# Vurdering av kombinert utslipp fra Mosjøen Aluminiumverk A/S

## **Mosjøen Veveri Nye A/S og kommunale utslipp**

# NIVA – RAPPORT

Vurdering av kombinert utslipp fra  
Mosjøen Aluminiumverk A/S, Mosjøen Veveri  
Nye A/S og kommunale utslipp.

Fig.3.2.1. Strømmålinger i Vefsnas ved vannføring  $112\text{m}^3/\text{s}$  (lavvann). (Fig 5.5 i Haugen et al. 1981).

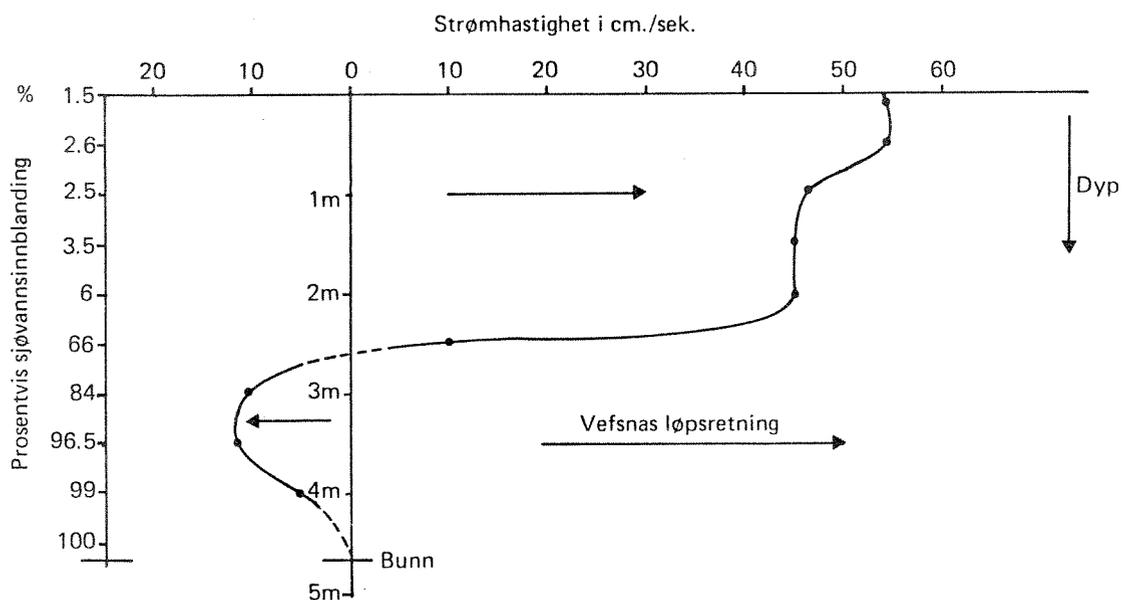
Idag ledes hallgassvaskevannet rett ut i overflaten av Vefsna. Det er ikke kjent at utslippet er estetisk sjenerende, men økte grønnalgeforekomster er observert. Utslippets skjebne varierer noe med årstidsvariasjonene i Vefsnas vannføring. Dette er nøyere beskrevet i Haugen et al. (1981). Ved elveutløpet vil ferskvannet som er lettere enn saltvann flyte oppå saltvannet og rive med seg endel av sjøvannet underfra. Den mengde saltvann som blir revet med overflatelaget, vil erstattes ved en underliggende motstrøm med saltvann - en kompensasjonsstrøm. Figur 3.2.1 viser hvordan strømningsforholdene i elva var like ovenfor utløpet av Skjerva.

Hallgassvaskevannet vil fortynnes betraktelig når det føres ut i Vefsnas overflatelag. Det finnes ikke sikre opplysninger om hvordan hallvaskevannet innblandes, men mest sannsynlig blir det oftest fortynnet i så stor grad at det transporteres ut med brakkvannslaget. En meget langgrunn elvebanke ut fra utslippsstedet taler for en meget god fortynning av hallgassvaskevannet. Derimot i perioder med liten vannføring kan hallgassvaskevannet innlagres under overflatelaget. Målinger foretatt på spredningen av fluor indikerer en innlagring i kompensasjonsstrømmen i perioder med liten vannføring i Vefсна (Haugen et al. 1981). På en stasjon like overfor utløpet til Skjerva, ble det ikke registrert noe fluoroverskudd i overflatelaget under sommerperioden. Om vinteren derimot var fluoroverskuddet av liknende størrelse som nedenfor utslippet. Dette skyldes at saltvannskilen som trenger opp i elva er mer framtrædende om vinteren enn om sommeren. Derved blir også Vefsnas nedre løp påvirket av hallgassvaskevann om vinteren (Haugen et al. 1981).
